Mission régionale d'autorité environnementale

**Avis délibéré de la mission régionale d'autorité  
environnementale sur la modification n°1 du plan local de  
l'urbanisme (PLU) de la commune de Saint-Agathe-la-  
Bouteresse (42)**

**Avis n° 2021-ARA-AUPP-1099**

**Avis délibéré le 21 décembre 2021**

Figure 3: OAP "Zone de l'ancienne carrière"- Source dossier.

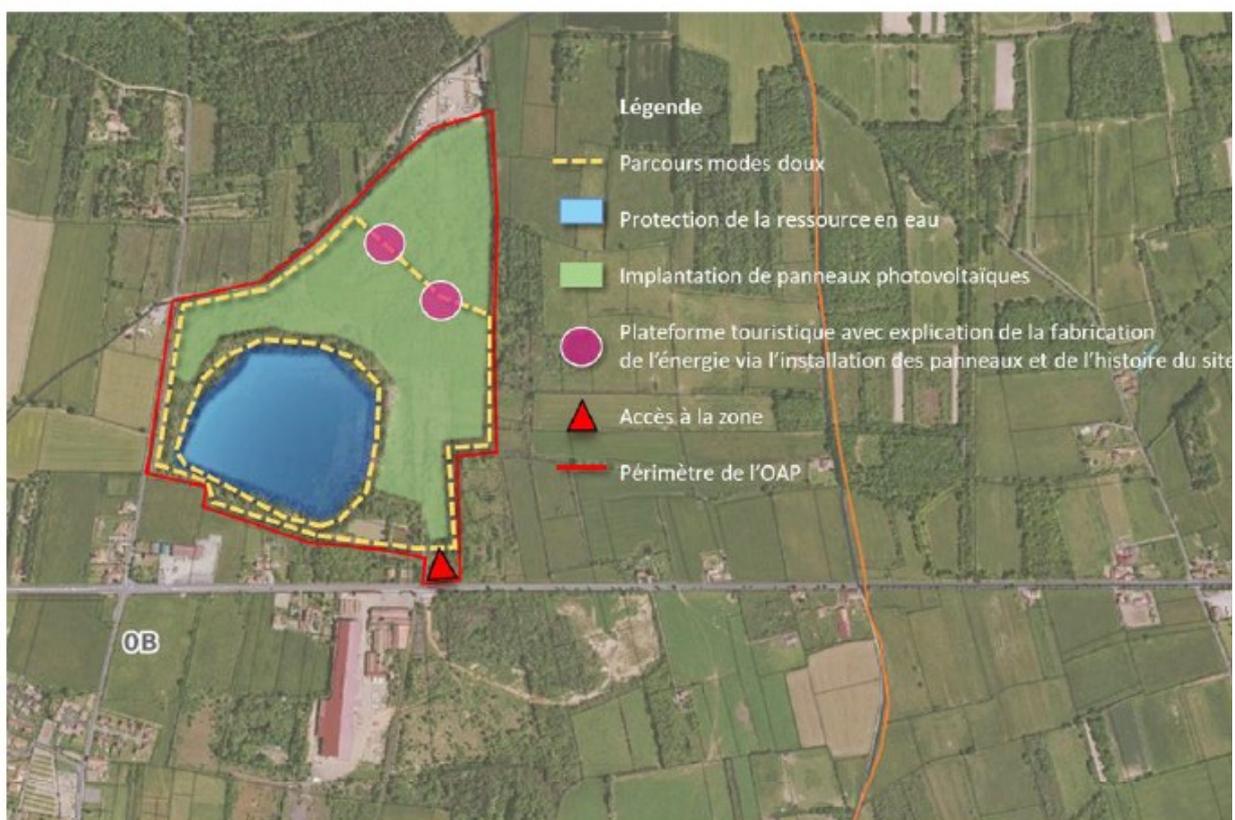
9 Le dossier manque de cohérence sur ce point. En effet, parfois l'OAP est mentionnée comme existante (p 14 du RP) et parfois elle est supprimée (p 10 du RP).

Le rapport de présentation justifie la suppression de l'orientation d'aménagement et de programmation (OAP) « Zone de réhabilitation du site de l'ancienne carrière d'argile », par le fait « que le zonage initial du PLU a évolué sur ce secteur. Les anciennes zones à urbaniser (Au indiquées) sont devenues des zones agricoles. Par conséquent, l'orientation d'aménagement édictée pour les anciennes zones AUag, AUhl ne sont plus applicables. Cette orientation n'étant plus d'actualité, il est décidé de la supprimer ». Cette nouvelle OAP n'apporte pas de justification sur l'interaction et les éventuels conflits d'usage qui peuvent en découler entre l'exploitation du parc photovoltaïque et les plateformes touristiques.

précise que « *ce site possède un caractère patrimonial fort* ». A cet égard une nouvelle OAP est présente sur le site de l'ancienne carrière. Cette OAP prend compte la protection de la ressource en eau, mais ne précise pas comment a été définie la marge de recul autour de l'étang. Par ailleurs cette OAP ne comprend pas d'éléments sur l'insertion paysagère du projet de parc photovoltaïque.

Figure 4: Source dossier : périmètres réglementaire et d'inventaires (commune et zone de projet).

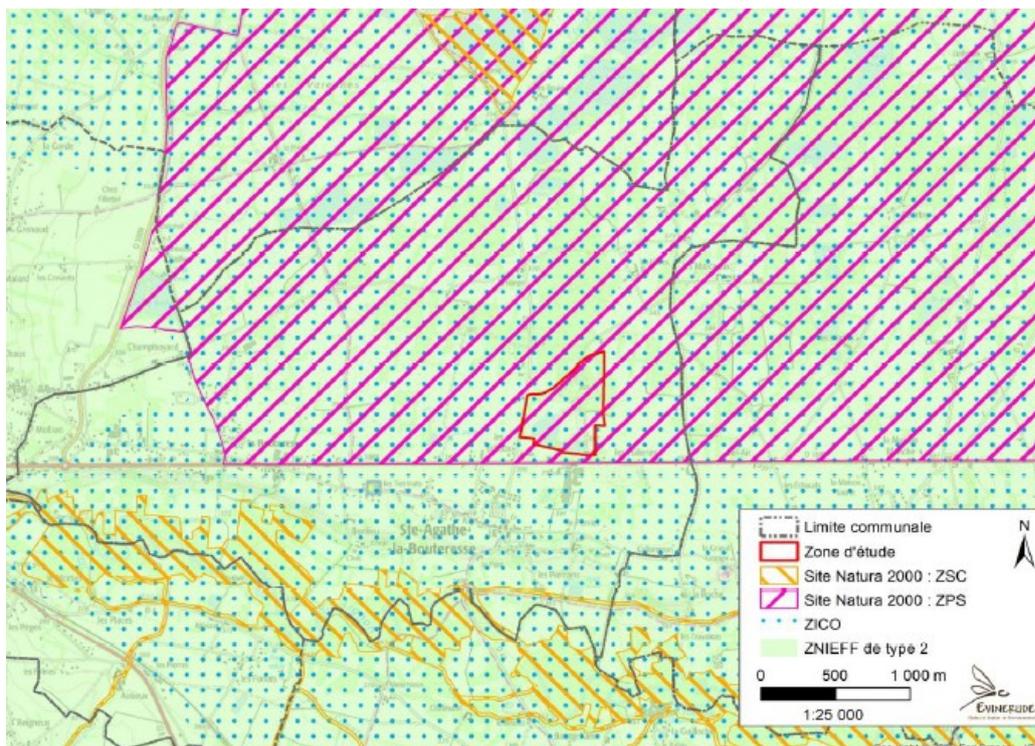
S'agissant de la biodiversité, le rapport de présentation présente une carte des deux sites Natura 2000 et de la Znieff de type 2 présents sur la commune (cf figure n°3 ci-avant). Le choix des différentes trames rend la lecture difficile. En revanche, dans le document « Evaluation environnementale » deux cartes indiquent correctement ces périmètres, mais les limites communales ne sont pas reportées, ce qui ne permet pas un repérage aisé.

**L'Autorité environnementale recommande de préciser la carte des continuités écologiques à l'échelle communale et sur les secteurs impactés par la modification du PLU et de prendre en compte la possible évolution dans le temps des friches sablonneuses.**
